Stellungnahme - Straßenausbau "Vor dem Celler Tor"

Stadt Burgdorf
Umgestaltung der Straße „Vor dem Celler Tor“

– Stellungnahme zu den Stellungnahmen der TöB –

Parkplatz

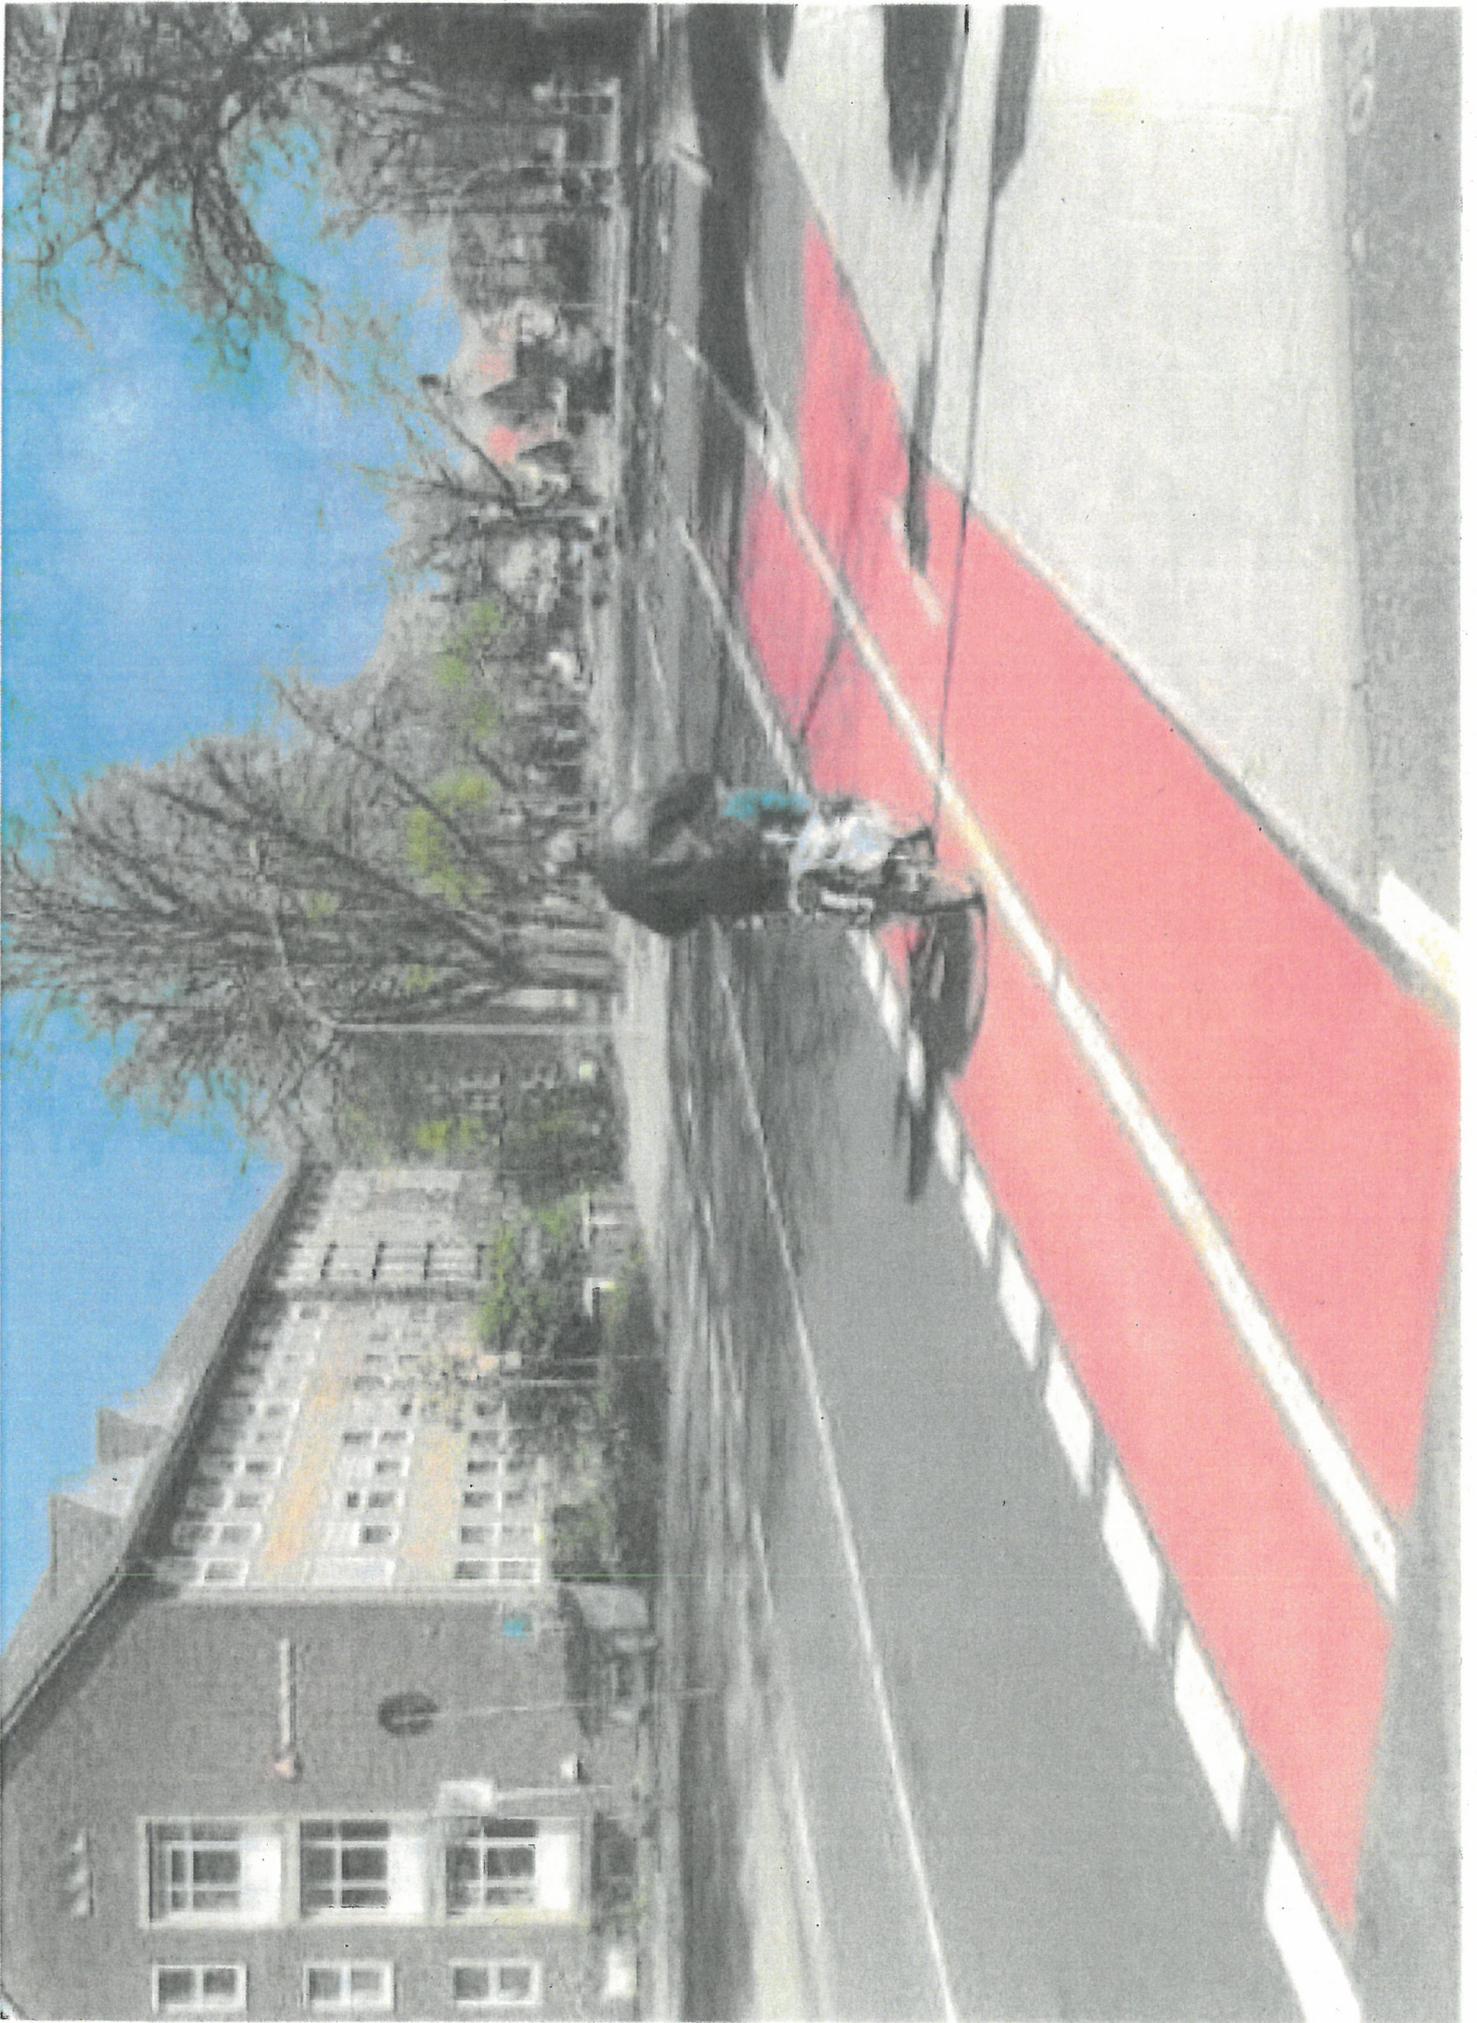
Wir hätten uns gewünscht, dass mehr Details zur Planung der Zuwegung zum Parkplatz (PKW) vorgelegt worden wären. Die vorliegenden Pläne lassen ein erhebliches Potential für kommende Verkehrs-Konflikte erahnen. Basierend auf unserer Lebenserfahrung sehen wir Probleme bei der Überkreuzung der Linksabbieger-Spur zum Parkplatz mit der Abfahrt von Autos in Richtung Innenstadt. Oder planen Sie nur die Richtung zur Umgehungsstraße für abfahrende Autos zuzulassen? Haben Sie an einen Bereich für Elterntaxis gedacht? Auch wenn er möglichst knapp gehalten werden sollte, muß er in die Planung eingearbeitet werden.

„Verkehrskonflikte“ über das normale Maß hinaus, wie der angesprochene potentielle Konflikt zwischen Linkseinbieger und -abbieger, wird im Bereich der Parkplätze nicht erwartet. Sofern der Verkehr von Süden in Richtung Norden ein Linksabbiegen auf den Parkplatz nicht ermöglicht ist zugleich auch kein Linkseinbiegen auf die Straße „Vor dem Celler Tor“ möglich.
